# 今後の堤防管理に関する技術検討会 第3回検討会資料

## 鴨川の決壊について

2014年7月22日

滋賀県 土木交通部 流域政策局

## 2-3 ②縦断形状把握

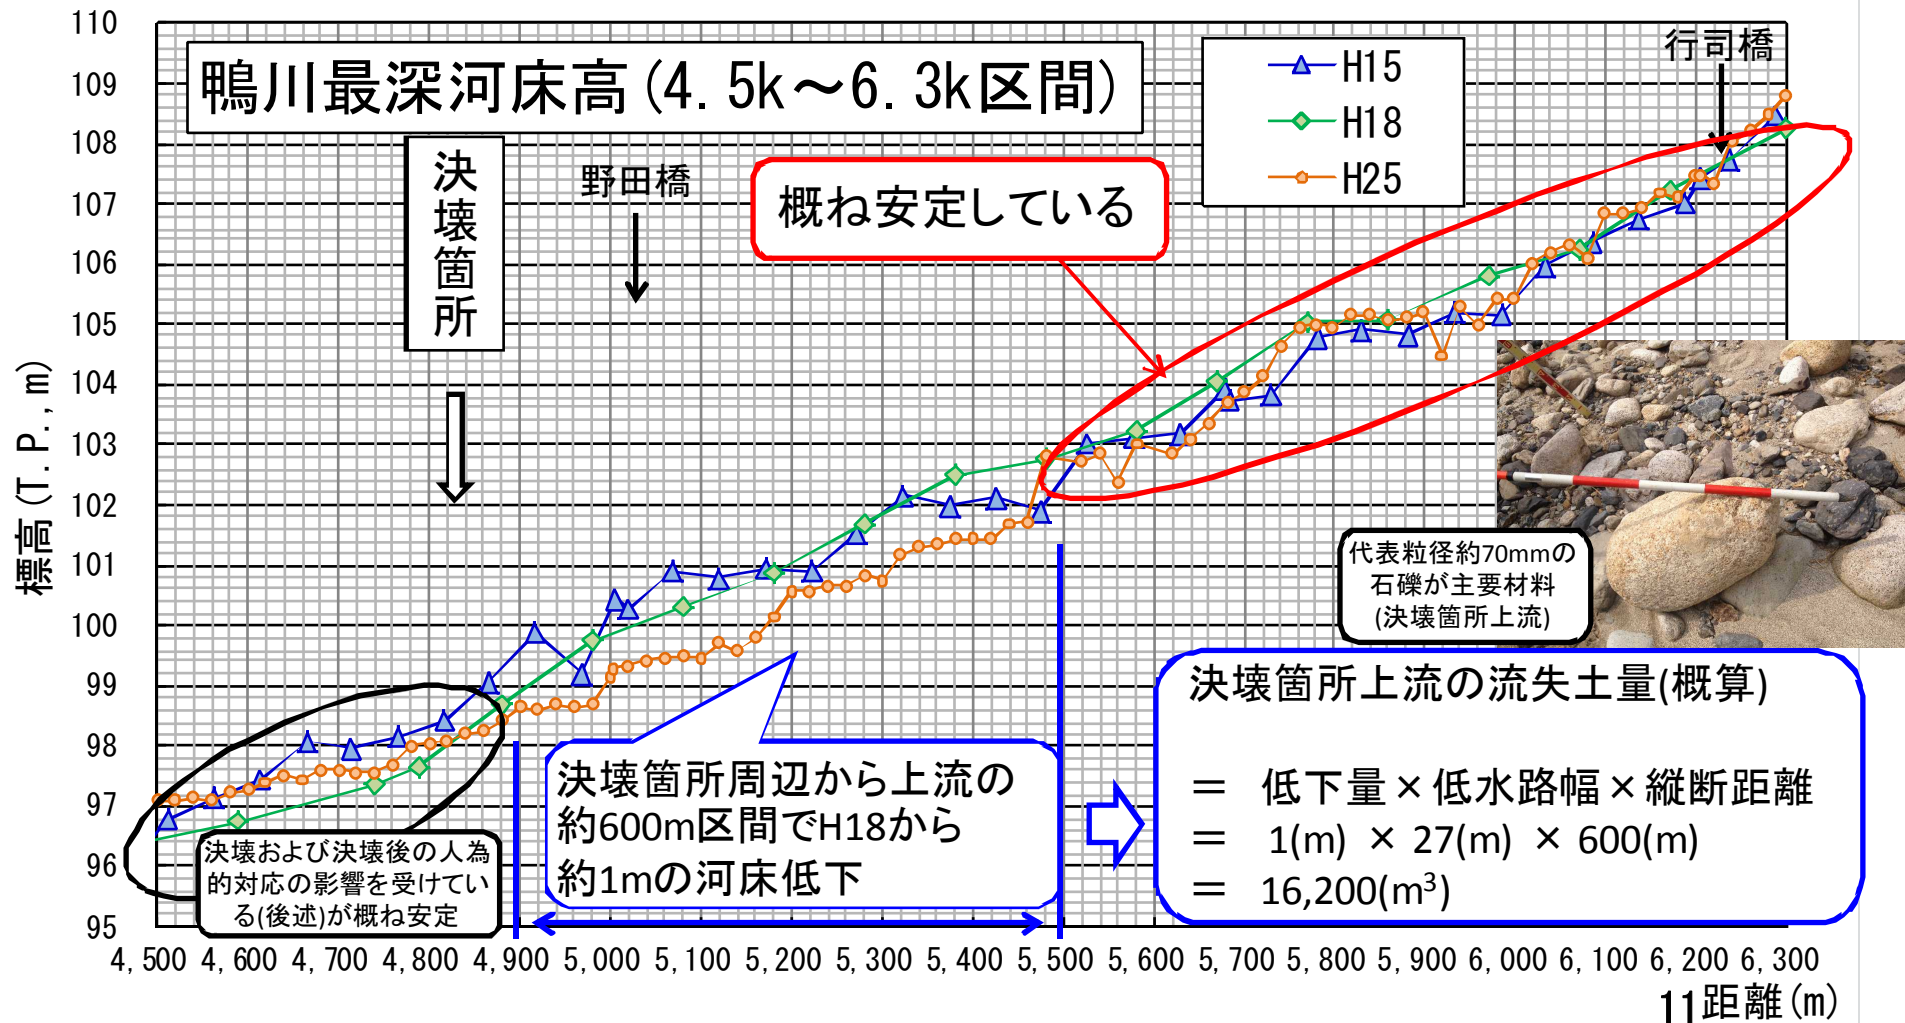
- ・根入れ調査については正確な状況の把握が望ましい。
- ・縦断形状の把握も必要である。
- ・洪水流再現計算に基づく検討が必要である。

決壊箇所上流区間を除くと一連区間は概ね安定(動的平衡状態)とみる事が可能。  
 平成18年測量と比較して決壊箇所上流約600m区間では約1mの河床低下が見られる。  
 決壊箇所上流の河床低下による流失土砂量は約16,200m<sup>3</sup>となる(概略算出)。
